Schéma B/6
Standardní Pracovní místo.
Zúžení vozovky na jeden jízdní pruh. Řešení provozu světelným signálem zúžení vozovky.

Police České republiky, jakožto dotčený orgán vydávající stanovisko ve smyslu ust. § 52/1 z.č. 13/1997 Sb. a § 77/2b z.č. 361/2000 Sb. s předloženým návrhem souhlasí za podmínky dodržení zejména vzhl. č. 294/2015 Sb., Technických podmínek č. 66 (které výstražného osvětlení) a dále:

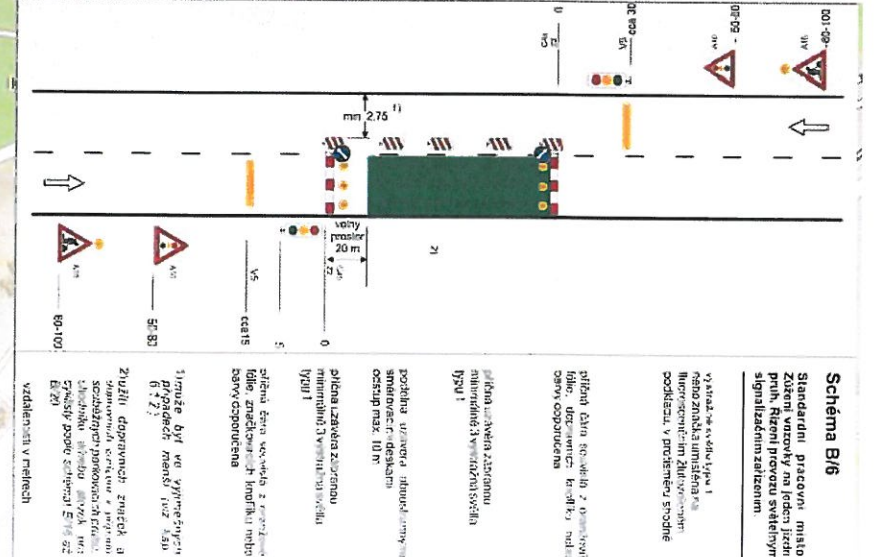
- Pokud bude úsek Travný SSZ (schéma B/6) přesahovat přes křižovatku, je třeba napojení, vedení všech křižovatek uzavřít, zjednotit a podřídit. V takovém případě je třeba DIO doplnit a požádat o povolení. Případně musí být na místě tzv. pracovní hlídka dle Tř 65 a po skončení prací musí být se již křižovátka nezní nadále v úseku. Zpracování přenosným SSZ (pracovní hlídka).
